Projekt 15

PARZELLE SW6036

4. Rang | Ankauf

Architektur

Situationsmodell 1:500

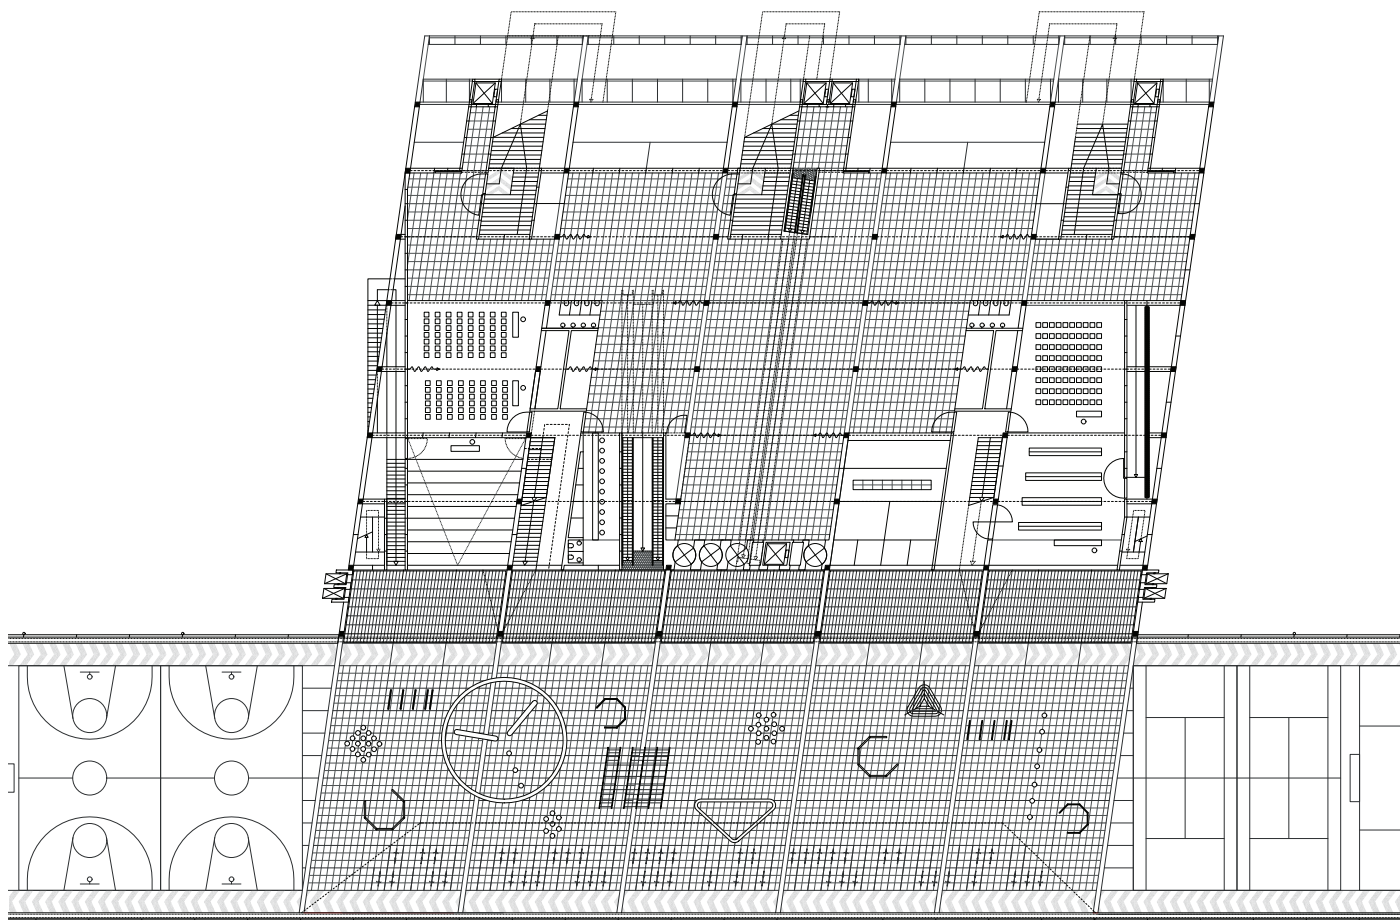
Dem Projekt PARZELLE SW 6036 liegen sehr wertvolle übergeordnete Überlegungen zur zukünftigen räumlichen Entwicklung der Gartenstadt Schwamendingen zugrunde. Vor dem Hintergrund einer fortschreitenden Verdichtung und zwei beträchtlichen Investitionen der öffentlichen Hand, der Einhausung der Autobahn und dem Ersatzneubau der Schulanlage Saatlen, stellen die Verfassenden den vorgegebenen Ort dieses Wettbewerbsverfahrens infrage. Sie weisen mit Berechtigung darauf hin, dass die Einhausung der Autobahn zwar die Lärmbelastung aufhebt, dafür als räumliche Zäsur das Quartier wie ein Bollwerk zweiteilt und so ein neues Problem schafft. Den Vorschlag, das vorliegende Programm der Schulen kombiniert mit einer Wohnnutzung als Kompensation der zu ersetzenden alten Wohnbauten sowie weiteren öffentlichen Nutzungen wie Kinos und Musiksälen als grossmassstäbliche Struktur aktivierend auf eine Parzelle der Stadt Zürich an die Einhausung zu rücken, kann die Jury sehr gut nachvollziehen. Sie erkennt darin einen wertvollen Beitrag, den Druck der Verdichtung auf diesen Stadtteil jeweils nicht im Einzelnen, sondern in einer gesamtheitlichen Betrachtung zu lösen. Der vorgeschlagene Ansatz zeigt beispielhaft auf, wie ein städtebaulicher Umgang mit der problematischen Zäsur der Einhausung gefunden werden kann. Gleichzeitig ermöglicht er, das heutige Schulareal als grossen Erholungsraum für die Quartierbevölkerung frei zu spielen und in einem akribischen Verfahren in einer Art Rückbau und Transformation des aktuellen Bestandes eine Vielzahl von spezifischen Orten mit hoher Aufenthaltsqualität auszubilden. Mit Ausnahme des Kindergartens könnten die Neubaufunktionen so ausgelagert werden. Der stattdessen auf der Parzelle entstehende grosszügige Freiraum würde sicher einen grossen Mehrwert für das ganze Quartier darstellen. Der Leerraum wird mit einem Baumdach besetzt. Die Standorte der ehemaligen Gebäudeabdrücke werden, wie Ruinen im neuen Park, als sogenannte Follies bespielt und erinnern an Elemente des emotionalen Landschaftsparks im 19. Jahrhundert. Durch das Weglassen von Baumpflanzungen werden diese Bereiche als Lichtungen inszeniert, so dass man sich den Freiraum insgesamt sehr stimmungsvoll vorstellen kann. Leider schmälert das

dichte Baumraster auch die Wahrnehmung der räumlichen Weite und die Abwechslung zwischen Leere und Grünvolumen, wesentliche Elemente der Gartenstadt. Der Vorschlag, die Allwetterplätze auf der Einhausung zu integrieren, ist infolge des fortgeschrittenen Projektstands des Bauvorhabens nicht realistisch. Nötige Elemente wie Ballfangnetze würden ausserdem das Volumen der Einhausung, das die Projektverfassenden ja eigentlich kritisieren, zusätzlich erhöhen. So überzeugend der städtebauliche Ansatz des Projekts auch ist, stellen sich in Bezug auf die betriebliche Tauglichkeit der vorgeschlagenen Schule für kleine Kinder insbesondere in den Unterrichtsbereichen auch Fragen. Die ein- bis zweibündige Organisation der Klassengeschosse weist äusserst straffe und knapp gehaltene Erschliessungsräume auf, die den hohen Anforderungen an Begegnungs- und Aufenthaltsbereiche nicht zu entsprechen vermögen. Auch wird eine angestrebte Cluster-Bildung von jeweils drei bis vier Klassen im vorgeschlagenen Typus nicht möglich sein. Die Ausrichtung der Mehrheit der Unterrichtsräume auf die schmalen und teilweise eher knapp belichteten Räume zwischen den Gebäudetrakten führt grundsätzlich zu sehr beengten Verhältnissen und schmälert dadurch die Qualität der Klassenräume für kleine Kinder beträchtlich. Es ist zudem bezeichnend, dass unter anderem die geforderten Kindergärten im Projekt gar nicht ausgewiesen werden. Diese vorgebrachten betrieblichen Defizite erstaunen in Anbetracht der kohärenten und sorgfältig ausformulierten räumlich-strukturellen Durchbildung des Projektes. PARZELLE SW6036 vermag den spezifischen Anforderungen einer Schule für Kinder dieser Altersstufe nicht wirklich gerecht zu werden. Der Beitrag zeugt jedoch als eine Art Manifest insbesondere auf städtebaulicher Ebene von einer intensiven und fundierten Auseinandersetzung mit der Aufgabenstellung, und es ist den Verfassern hoch anzurechnen, die Vorgaben des Wettbewerbsprogramms kritisch zu hinterfragen und einen vielversprechenden Weg für eine zukünftige Stadtentwicklung in diesem Gebiet von Zürich aufzuzeigen. Die vorgeschlagene Perspektive sollte deshalb in einem geeigneteren Rahmen eingehender geprüft und weiterverfolgt werden.
